Gemeinde Hebertshausen

aus der öffentlichen Sitzung des Bau- und Umweltausschusses vom 15.07.2025

Top 3 **Bebauungsplan "Am Höllberg West II" - Abwägung und erneuter Auslegungsbeschluss**

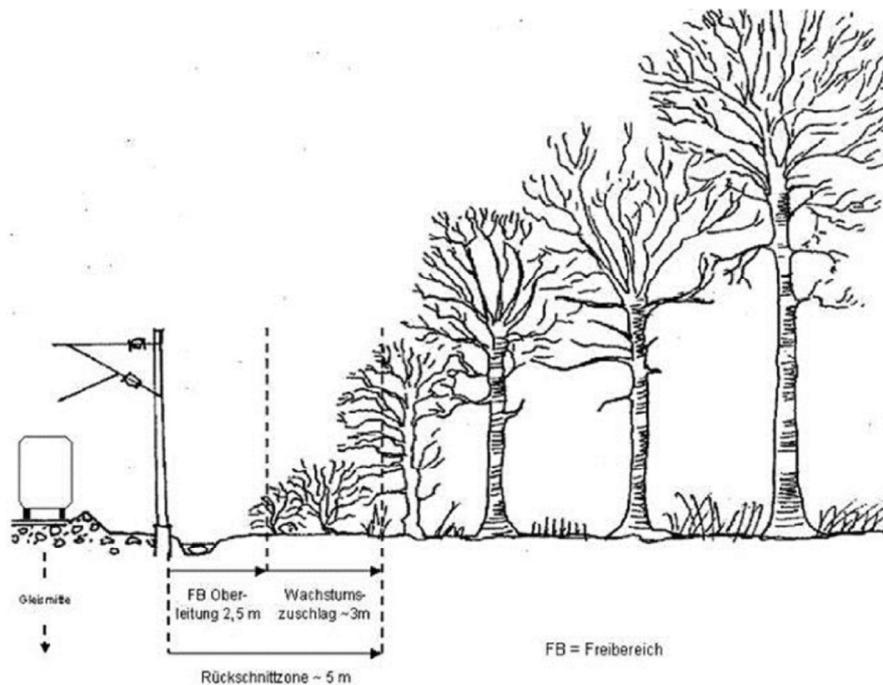
Bei Bepflanzungen ist grundsätzlich zu beachten, dass Abstand und Art der Bepflanzung entlang der Bahnstrecke so gewählt werden müssen, dass diese bei Windbruch nicht in die Gleisanlagen fallen können. Der Mindestpflanzabstand zur nächstliegenden Gleisachse ergibt sich aus der Endwuchshöhe und einem Sicherheitsabstand von 2,50 m (siehe auch nachfolgende Skizze).

Diese Abstände sind durch geeignete Maßnahmen (Rückschnitt u.a.) ständig zu gewährleisten.

Die Stellungnahme wird zur Kenntnis genommen. Sie ist im Rahmen der Ausführungsplanung zu berücksichtigen. Eine Änderung der Planunterlagen ist nicht veranlasst.
